福島第一原子力発電所
特定原子力施設への指定に際し
東京電力株式会社福島第一原子力発電所に対し
して求める措置を講ずべき事項について等へ
の適合性について
(大型廃棄物保管庫クレーンの設置につい
て)

2023年11月

東京電力ホールディングス株式会社

本資料については、実施計画の最新認可版を引用する他、本変更認可申請で変更及び記載の適正化を予定している箇所もあわせて記載する。

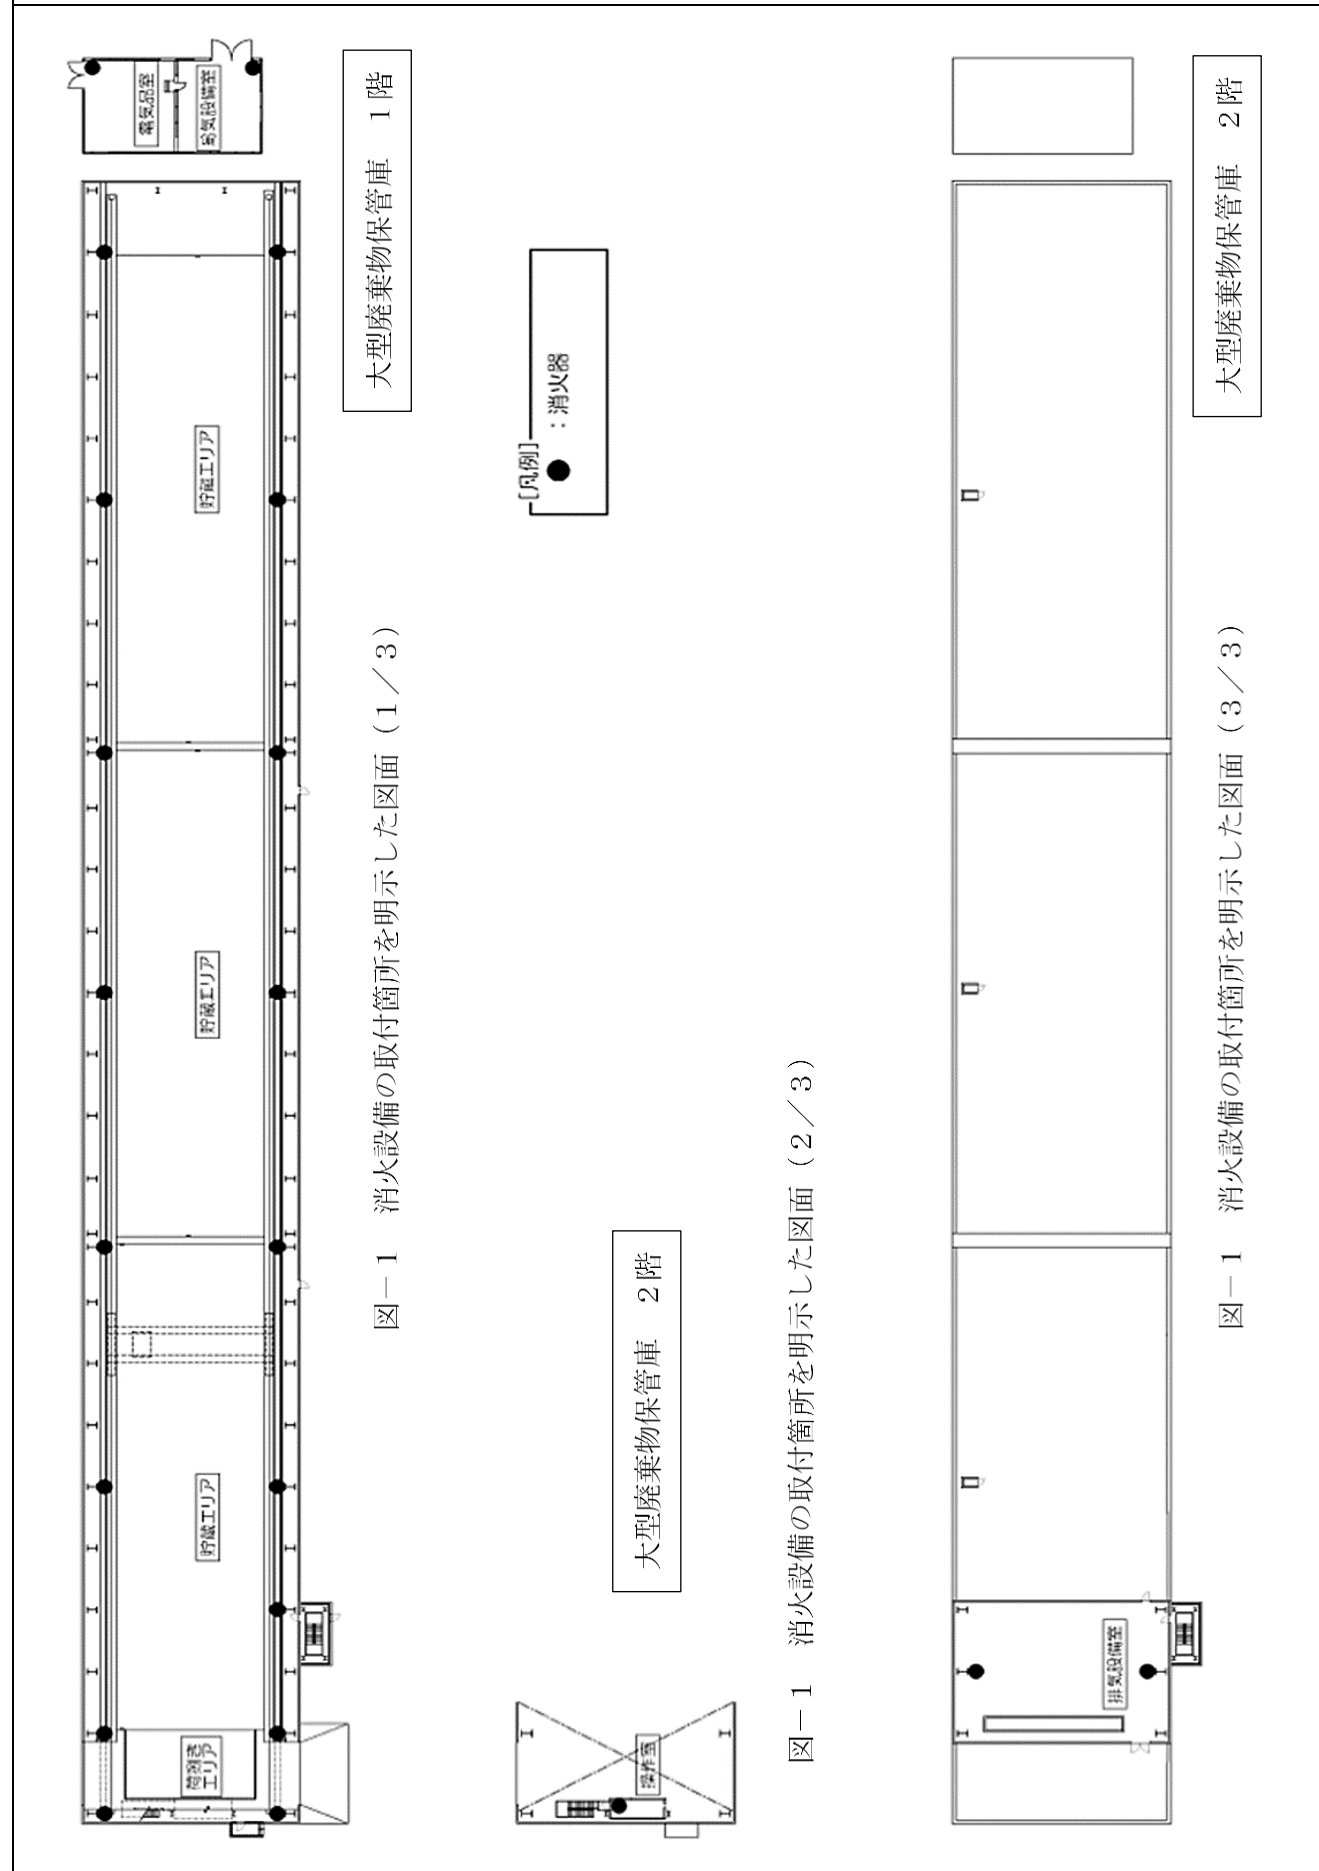
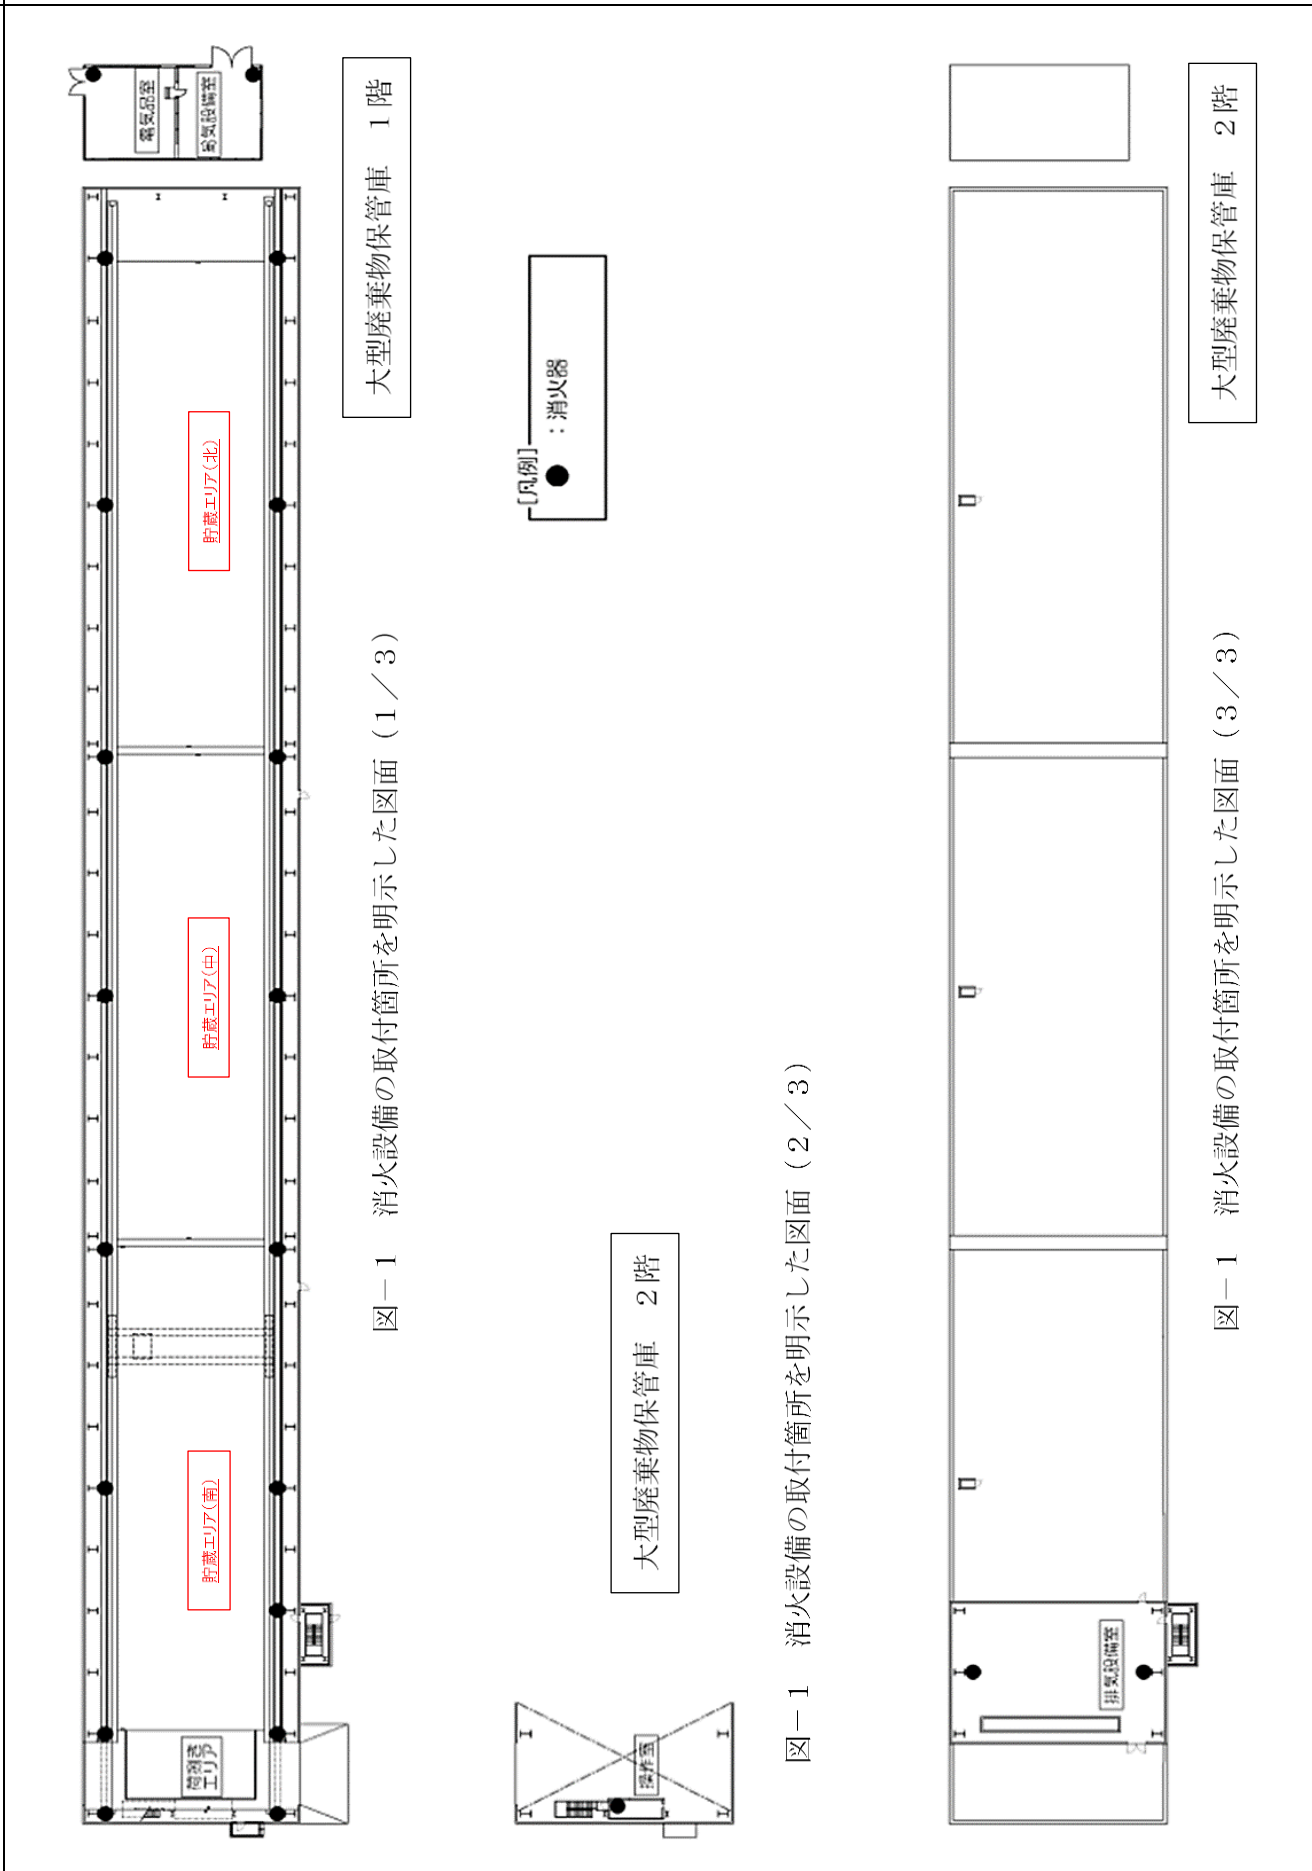
変更前	変更後	変更理由
 <p>図-1 消火設備の取付箇所を明示した図面 (1/3)</p> <p>大型廃棄物保管庫 1階</p> <p>貯蔵エリア</p> <p>貯蔵エリア</p> <p>貯蔵エリア</p> <p>制御室</p> <p>消火設備室</p> <p>消火器</p> <p>図-1 消火設備の取付箇所を明示した図面 (2/3)</p> <p>大型廃棄物保管庫 2階</p> <p>消火設備室</p> <p>図-1 消火設備の取付箇所を明示した図面 (3/3)</p> <p>大型廃棄物保管庫 2階</p>	 <p>図-1 消火設備の取付箇所を明示した図面 (1/3)</p> <p>大型廃棄物保管庫 1階</p> <p>貯蔵エリア(北)</p> <p>貯蔵エリア(中)</p> <p>貯蔵エリア(南)</p> <p>制御室</p> <p>消火設備室</p> <p>消火器</p> <p>図-1 消火設備の取付箇所を明示した図面 (2/3)</p> <p>大型廃棄物保管庫 2階</p> <p>消火設備室</p> <p>図-1 消火設備の取付箇所を明示した図面 (3/3)</p> <p>大型廃棄物保管庫 2階</p>	<p>記載の適正化</p>
